Projekto pavadinimas: Inžinerinių tinklų ir susisiekimo komunikacijų įrengimas Kauno laisvojoje ekonominėje zonoje 01.2.1-LVPA-V-830-03-0007

Objektas: Privažiavimo gatvės nuo žiedinės sankryžos Biruliškių k. Kauno r. sav. statybos darbai (I etapas)

Žiniaraštis Nr. 2 – Vandentiekio ir nuotekų tinklai

PAKEITIMO AKTAS Nr. 3

Inžinerinių tinklų planas M1:500

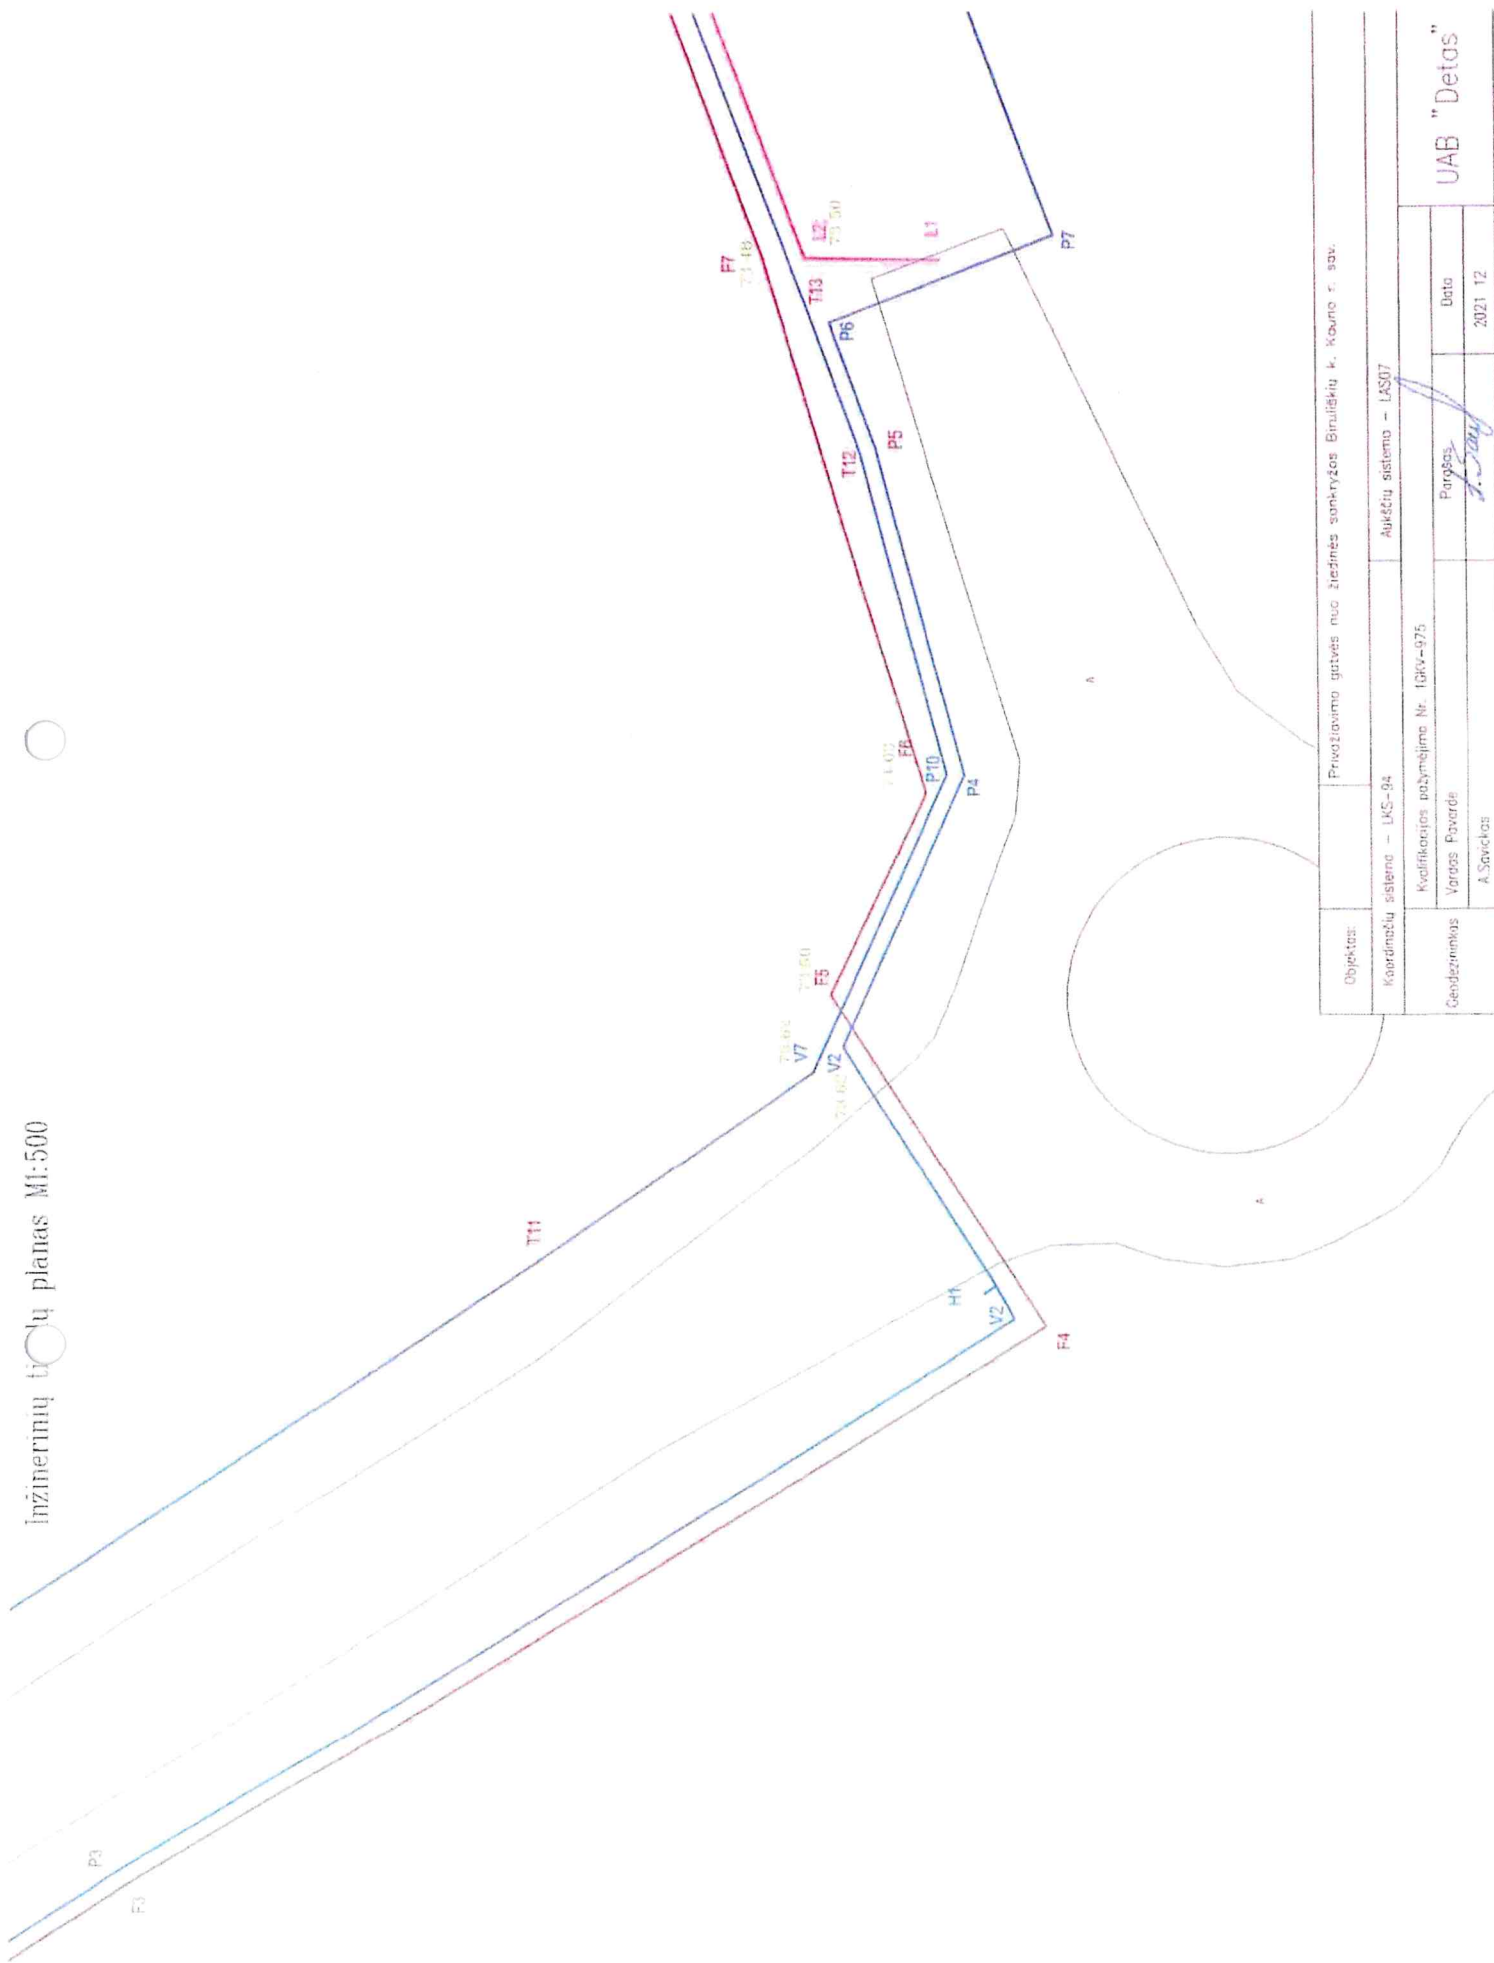
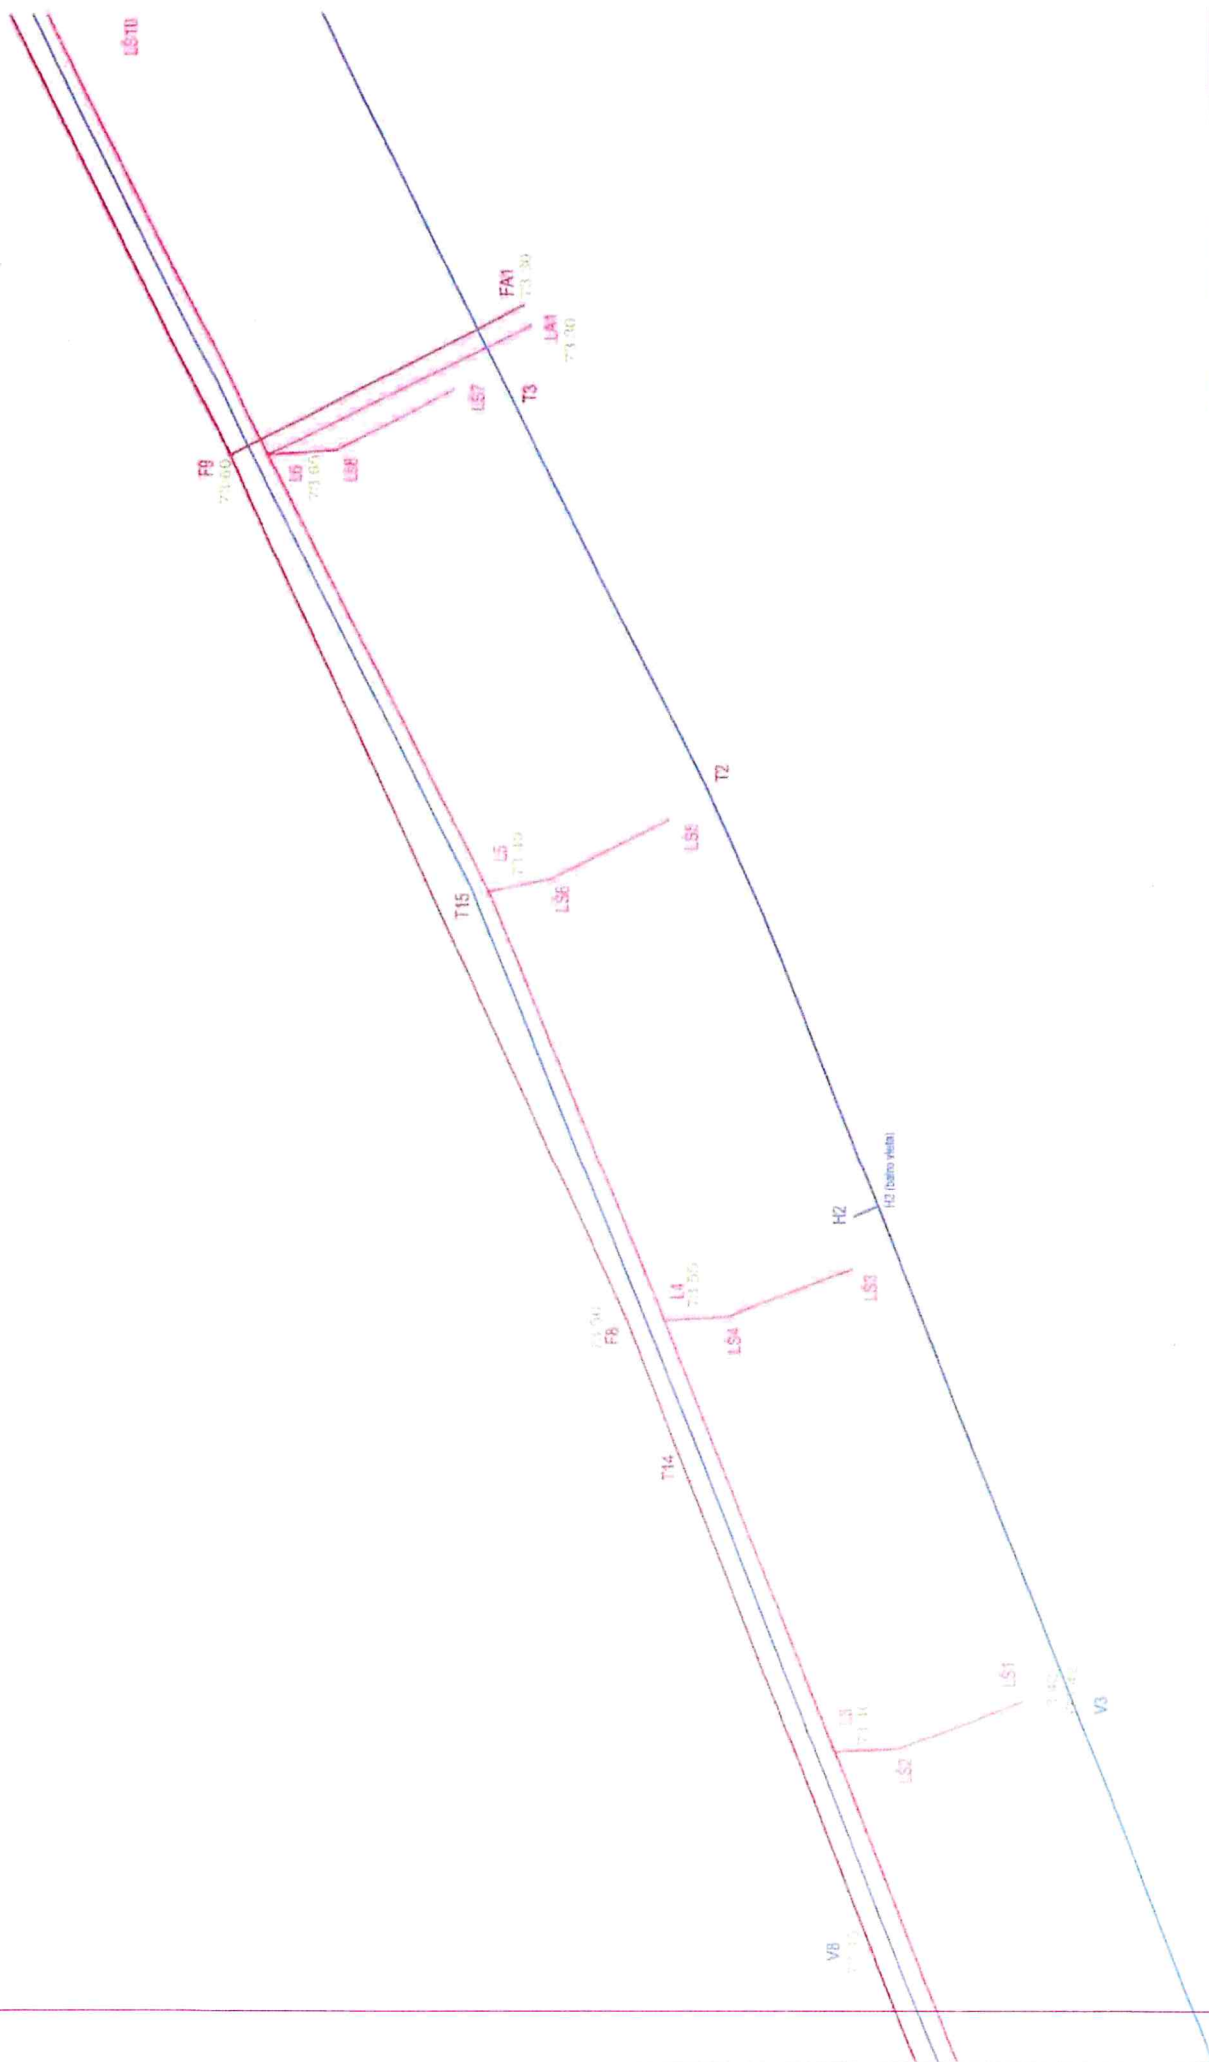
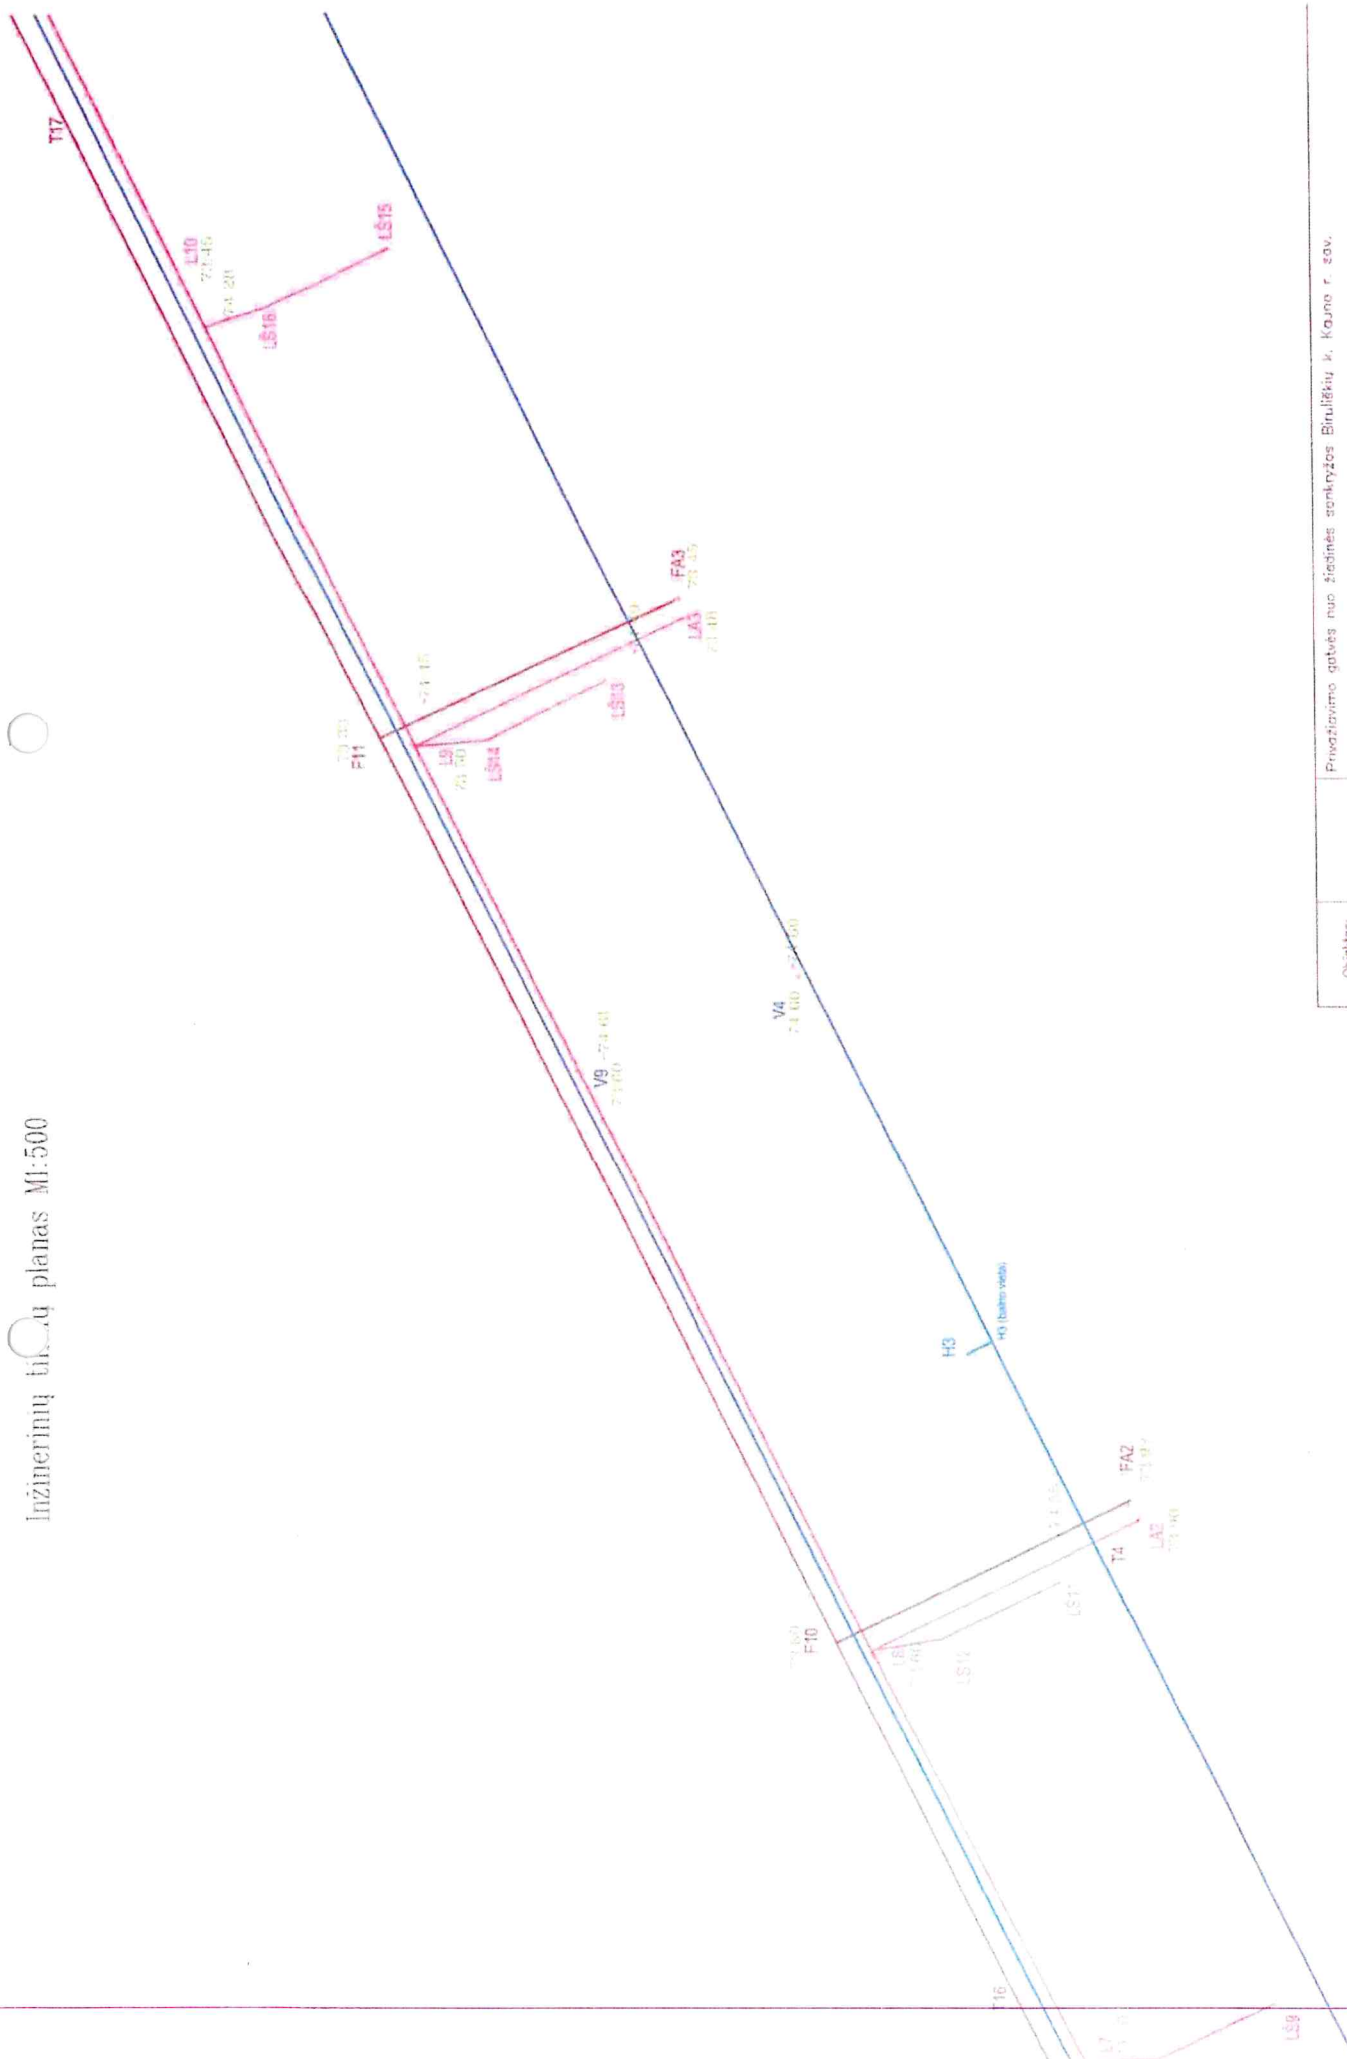
1. Techniniame projekte nurodyta, kad daugelis šulinių kurie yra arti projektuojamo šaligatvio turi būti įrengiami žemiau, nei projektuojamo šaligatvio aukštis. Įrengus šulinius matomas labai didelis peraukštėjimas (0,50-1,20 m) tarp šaligatvio ir šulinių dangčių. Neprivedant grunto ir nesutvarkant šulinių, ilgainiui atsirastų išplovos, šaligatvis taptų nesaugus pėsčiųjų atžvilgiu. Siekiant tvarkingai įgyvendinti projektą reikia paaukštinti vandentiekio šulinius V9; V10; V11, buitinių nuotekų šulinius F9; FA2; FA8; F17; FA9; FA6; F14; FA7; F15; FA1; F10; FA3; F11, lietaus nuotekų tinklų šulinius L23; L5; L15; L22; LA9; LA6; L6; L16; LA2; L14; L7; L10; LA1; LA7; L17; LA8; L19; LA3; L9; L8; L18.

2021 metų lapkričio mėnesio 17 dieną UAB „Kauno keliai“ raštu Nr. 295-04 (priedas Nr. 5) kreipėsi į MB „DPKTP“ siūlydamas paaukštinti vandentiekio, buitinių nuotekų, lietaus nuotekų tinklų šulinius, kadangi matomas didelis aukščių skirtumas tarp šaligatvio ir šulinių.

- Papildomai paaukštinti vandentiekio šulinius V11; V10; V9 – 3 vnt.;
- Papildomai paaukštinti buitinių nuotekų šulinius F9; FA2; FA8; F17; FA9; FA6; F14; FA7; F15; FA1; F16; F10; FA3; F11 – 14 vnt.;
- Papildomai paaukštinti lietaus nuotekų šulinius L23; L5; L15; L22; LA9; LA6; L6; L16; LA2; L14; L7; L10; LA1; LA7; L17; LA8; L19; LA3; L9; L8; L18 – 21 vnt.

UAB „Inžinerinė statyba ir projektavimas“ išnagrinėjo pateiktus dokumentus. Įvertinus tai, kad siūlomi papildomi sprendiniai pagerina įrengiamas konstrukcijas ir jų ilgaamžiškumą, neprieštaraujame šulinių aukščių pakėlimui ir grunto privedimui iki jų. Šiems pakeitimams turi pritarti statytojas.
